VOLVO

VERKSTADS- MEDDELANDE

BETR.	BAKRE INRE HJULHUS 140 och 164	PRODUKT P
		GRUPP 81
DATUM	Januari 1973	NR 39

Byte av bakre inre hjulhus.

Bild 1. Bakre inre hjulhus

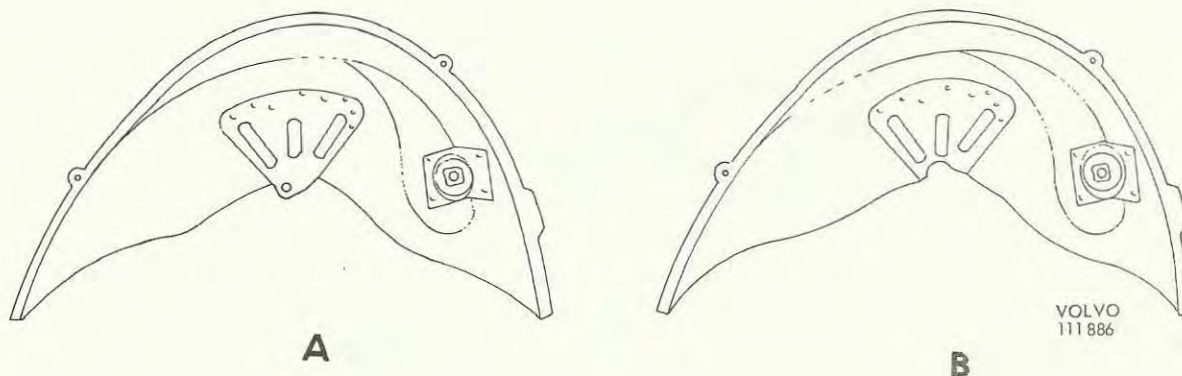
På 140 och 164 har från och med 1973 års modell de bakre övre stötdämparfästena ändrats. Detta har medfört att även de bakre inre hjulhusen ändrats (bild 1). Endast det senare utförandet av hjulhus, utan fästöra, lagerförs som reservdel.

A. Tid.utf. t.o.m. 1972 års modell

B. Sen.utf. fr.o.m. 1973 års modell

Bild 2. Mall för tillverkning av stötdämparfäste.

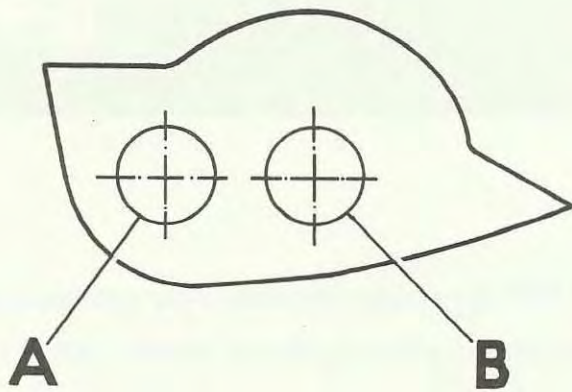
Vid byte av hjulhus på äldre vagnar, som har det tidigare utförandet av stötdämparfäste i bakre sidobalken, måste därför en modifiering av hjulhuset göras.

Modifieringen görs på så sätt att en 1,5 mm plåt tillverkas enligt bild 2. Bilden är i skala 1:1 och kan användas som mall. I denna plåt borraras därefter ett 13 mm hål. Hållets placering varierar beroende på vagnens årsmodell (bild 2).

- A. Placering av hål för vagnar t.o.m. 1970 års modell (\varnothing 13 mm)
- B. Placering av hål för vagnar av 1971-72 års modell (\varnothing -"-)

Bild 3. Svetsning av fäste till hjulhus, vänster sida

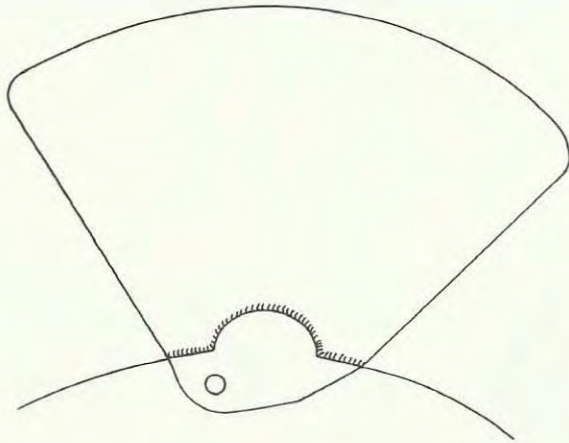
Passa in plåten till förstärkningen på hjulhuset och stumsvetsa fogen enligt bild 3.

När hjulhuset sätts på plats används stötdämparskruven som styrning medan det svetsas fast.
